dotyczy: postępowania o udzielenie zamówienia publicznego prowadzonego w trybie przetargu nieograniczonego pn.: Wykonanie „Zespołu zabudowy wielorodzinnej Osiedle JTBS na Skאלce – etap II, obejmującego budowę pięciu budynków oznaczonych roboczo A1, A3, A4, B1 i B3, o łącznej liczbie 100 mieszkań wraz z infrastrukturą techniczną, zagospodarowaniem i uzbrojeniem terenu zlokalizowanego na działkach oznaczonych numerami 4835 i 4605 w obr. 200 m Jaworzna.”

Informuję, iż do zamawiającego wpłynęły pytania dotyczące postanowień specyfikacji warunków zamówienia (SWZ). Na podstawie art. 135 ust. 2 ustawy z dnia 11 września 2019r. Prawo zamówień publicznych (tekst jedn. Dz.U. z 2021 r., poz. 1129 ze zm.) (Pzp), przekazuję stosowne wyjaśnienia.

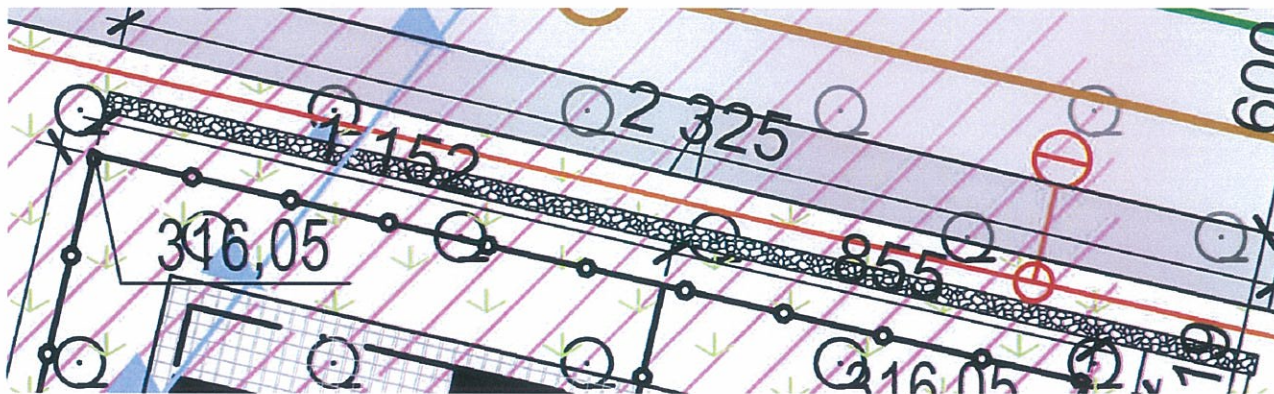
Pytanie 1: Zagospodarowanie terenu. Prosimy o informację – jaki rodzaj nawierzchni kryje się pod kreskowaniem imitującym „kamyczki”?

Odpowiedź: Szrafem oznaczono umocnienia nasypów ziemnych - kosze wypełnione kamieniem tzw. gabiony. Przewiduje się gabiony szerokości 40cm, wysokości 100cm, długość wg PZT. Kosze z pręta ocynkowanego gr. 3mm układać na betonowym fundamencie C16/20, szer. 50cm, głębokości posadowienia 50cm. Stabilizować słupkiem stalowym ocynkowanym z profilu np. 60x40mm, h=80cm, kotwionym do fundamentu w rozstawach co 100cm. Wypełnienie gabionów stanowi kamień np. wapień lub bazalt.

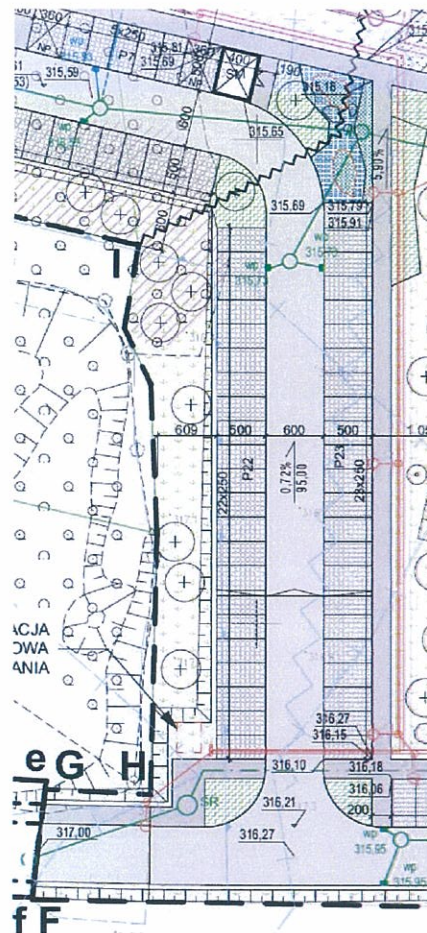
Pytanie 5: Z uwagi na to, że dojazd do Etapu II prowadzi przez Etap I prosimy o odpowiedź: Czy należy w kalkulować koszty związane z zabezpieczeniem oraz późniejszą naprawą poniższego odcinka drogi wchodzącego w obręb Etapu I?

Odpowiedź: Jeżeli wykonawca nie zapewni odrębnego dojazdu, należy w kalkulować koszty związane z zabezpieczeniem oraz późniejszą naprawą poniższego odcinka drogi wchodzącego w obręb Etapu I.
